ACTA COMITÉ TÉCNICO DE PATRIMONIO N°12

COMITÉ TÉCNICO DE PATRIMONIO HISTORICO Y CULTURAL

ACTA No. 12

**DESARROLLO DE SESIÓN No. 12 DEL COMITE TECNICO DE PATRIMONIO
06 de julio de 2023**

PLANOS DE DEMOLICIÓN

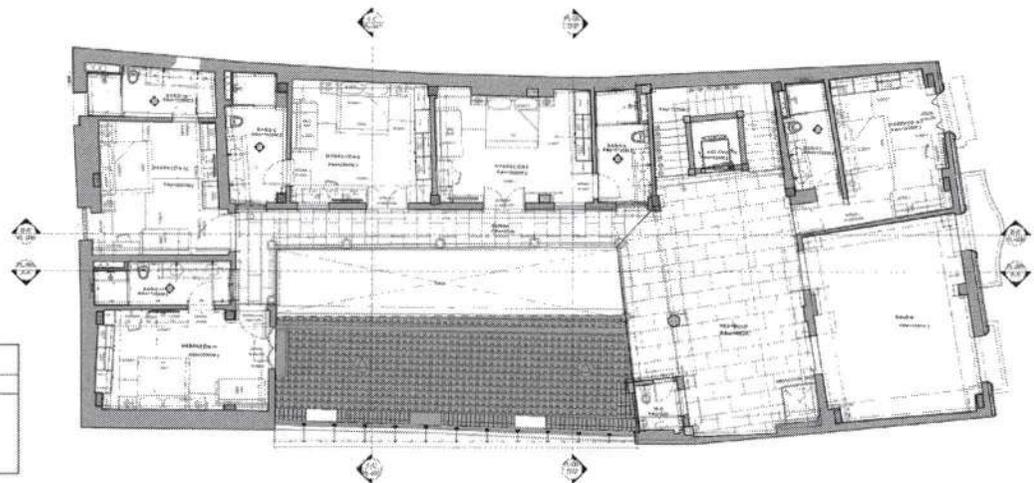
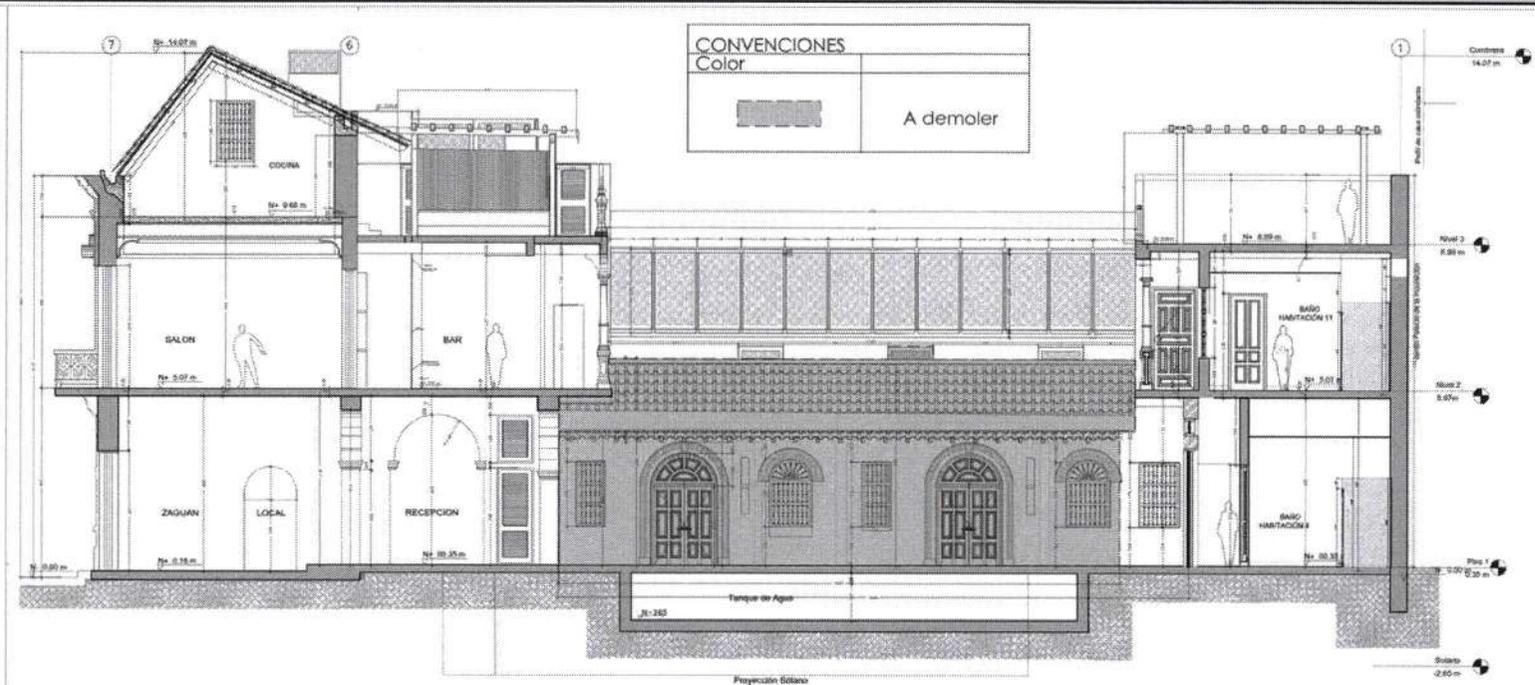
La intención es liberar el patio, en este caso, están proponiendo liberar la crujía lateral, que según el plano de Pearson & Sons se encontraba ya construida.

- Las crujías laterales son objetos de valoración de los periodos colonial y republicano. En el caso del proyecto, se propone demoler la crujía del periodo colonial evidenciada en el plano de Pearson & Son, la cual por concordancia histórica del inmueble no puede ser demolida.
- Se solicita una visita de rutina, lo antes posible por parte de los técnicos de la división de patrimonio, por posible intervención.

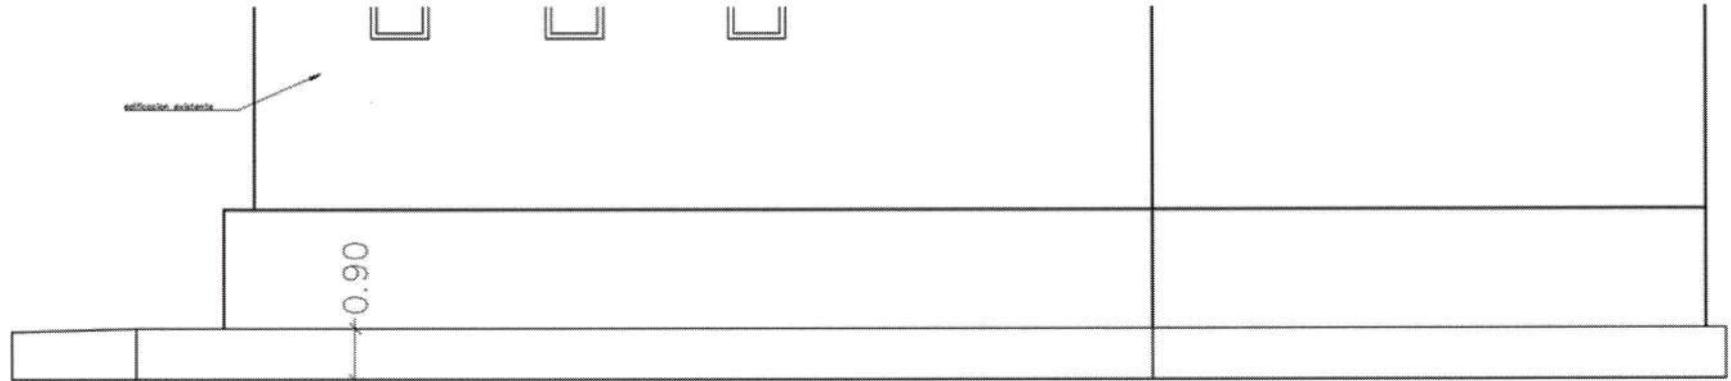
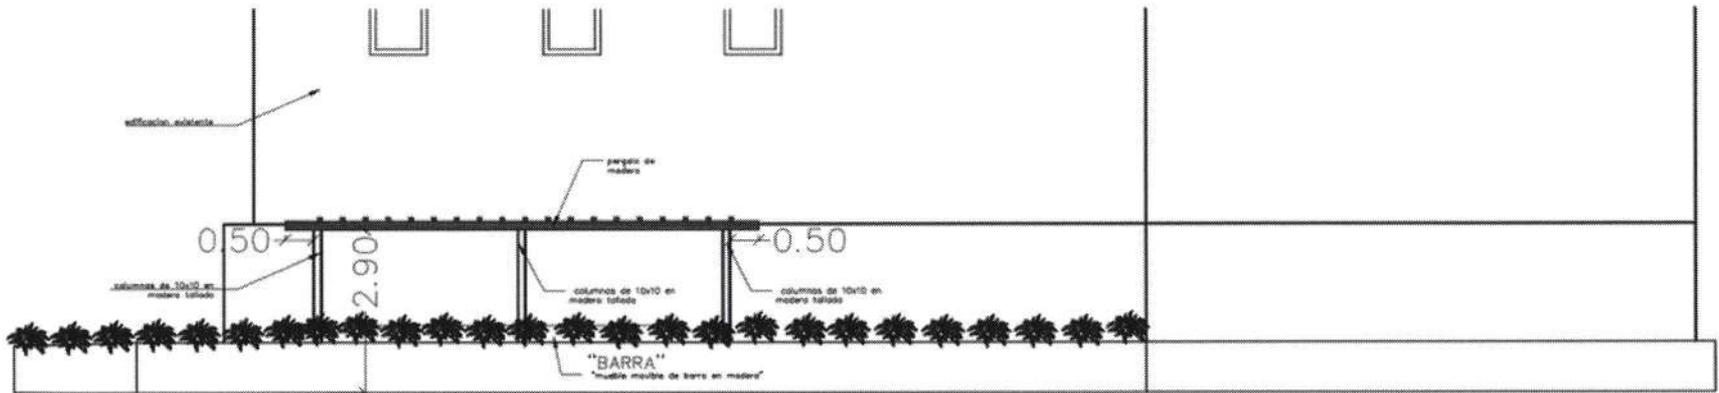
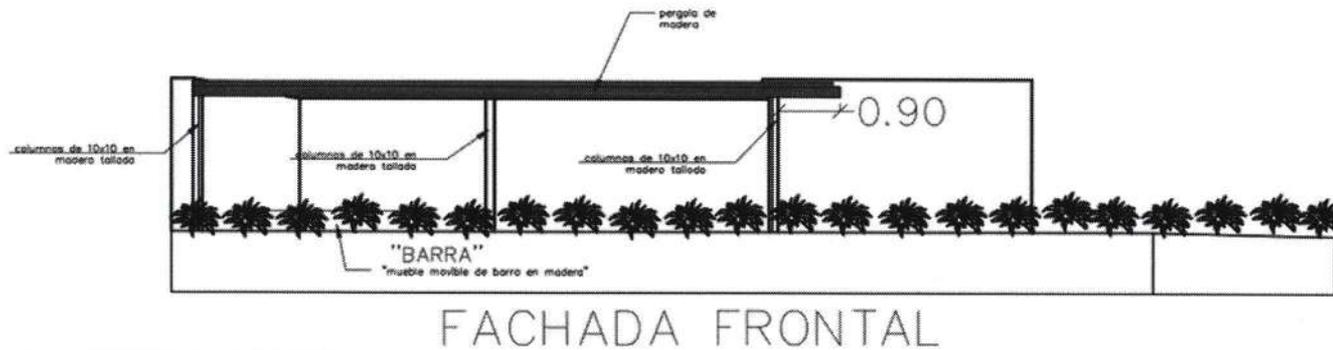
- Se solicita anexar el certificado de representación legal de la COPROPIEDAD.
- No se permite uso comercial (bares, discotecas, gastrobares, entre otros) de la cubierta en propiedad horizontal, el único uso permitido es el de carácter uso social propia de la Copropiedad.
- Se debe anexar certificado de permiso para la ejecución del proyecto por parte de la copropiedad.
- La información legal está incompleta, debe aportar toda la documentación requerida para radicación del proyecto.
- Debe aportar toda la documentación planimétrica, teniendo en cuenta que no fue aportada en su totalidad.
- Debe anexar registro fotográfico de la totalidad de la zona a intervenir, incluyendo el módulo de baños, para corroborar que no se encuentren construidos.

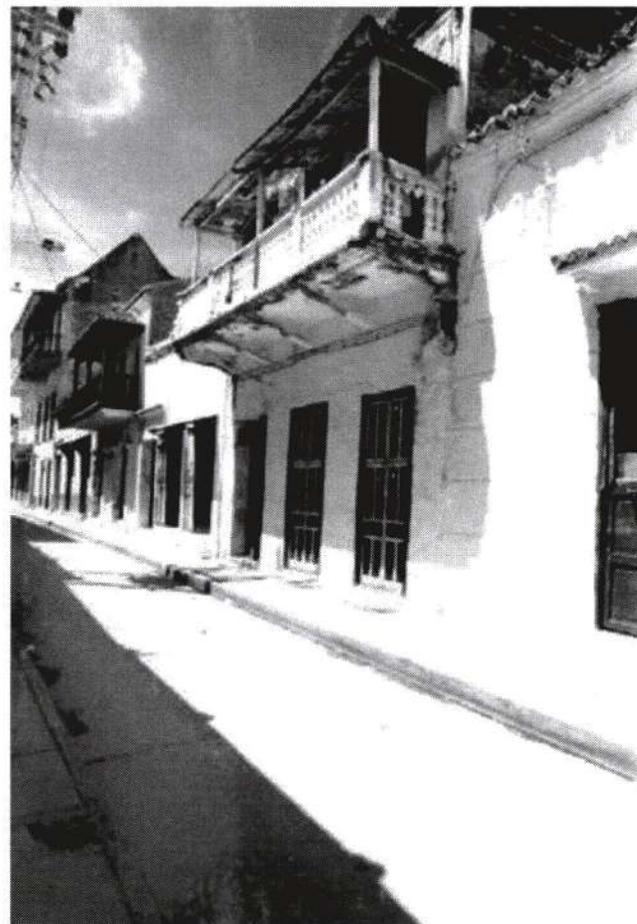
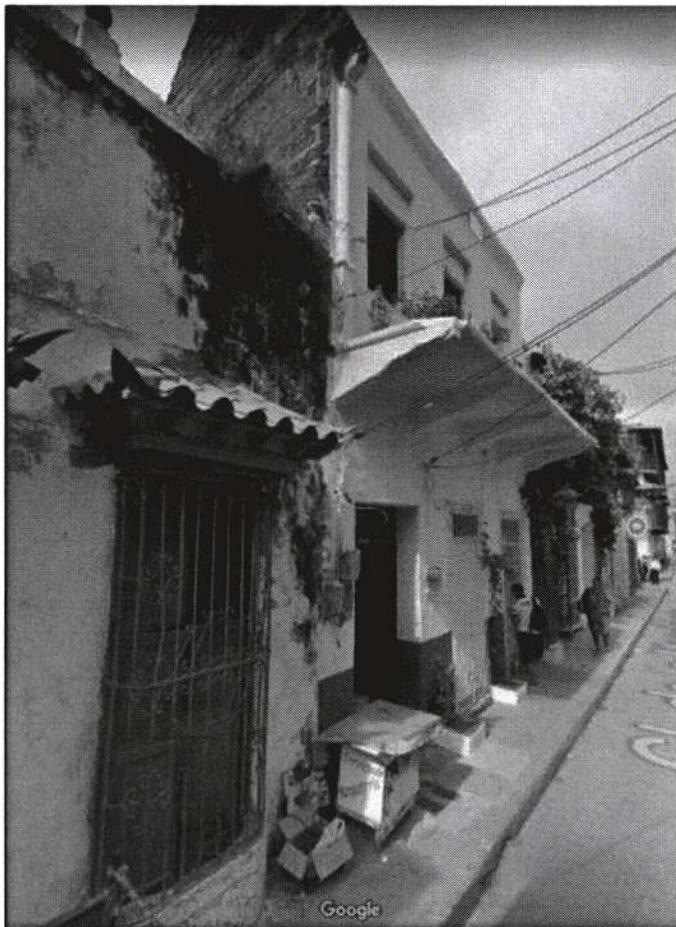
• Conforme a lo reglamentado en el Art. 486. Las cubiertas "podrán ser de dos, tres, o cuatro aguas con pendiente, cunbreras, remates o limahoyas en la forma o disposición de los tejados antiguos de Cartagena". Por lo cual, solo podrá mantener la cubierta plana sobre la cruzja posterior del inmueble.

• Modifica la pendiente del faldón de la segunda cruzja del núcleo básico.

R/ Se modifica la cubierta plana, la cual se mantendrá únicamente sobre la cruzja posterior.

R/ Se modifica y se mantiene la pendiente del faldón según el levantamiento.

Corte A-A'

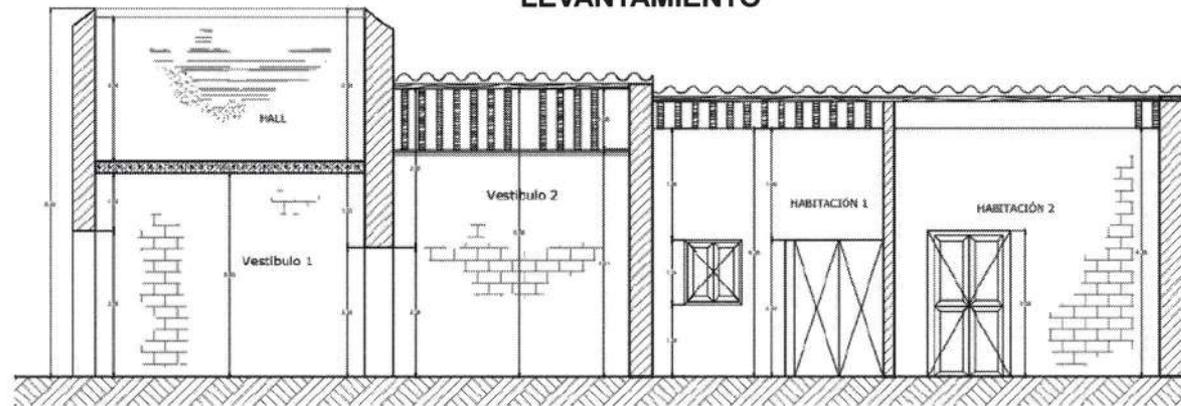
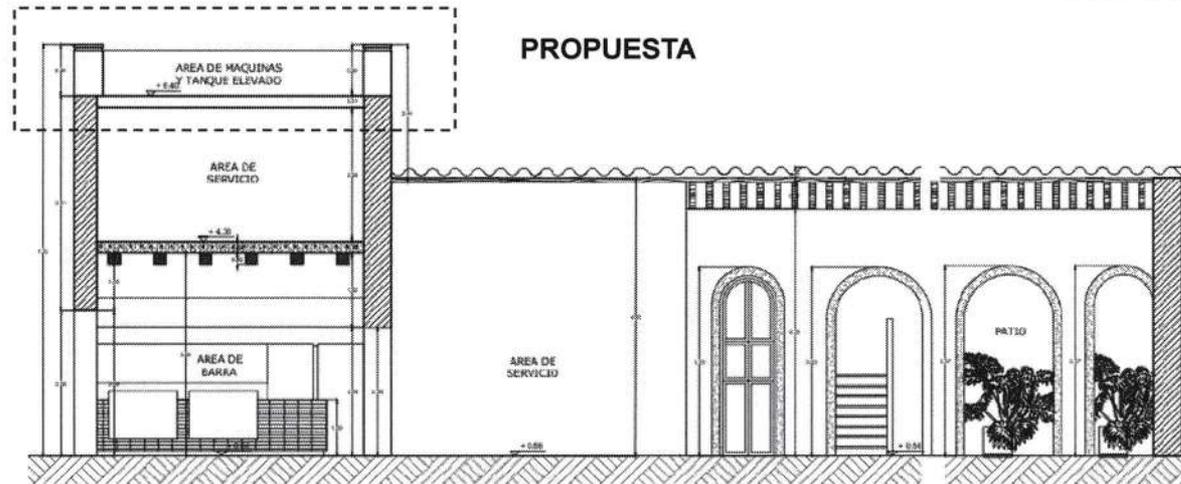
- Se debe respetar la cubierta a cuatro aguas. No se permite cubierta plana.
- Anexar certificado de uso de suelo emitido por la secretaria de planeación para el uso comercial.
- La categoría de intervención no permite ocupación del patio.
- Se solicita el estudio de la planimetría de 1915 donde se evidencie la proporción del patio en el plano de Pearson.
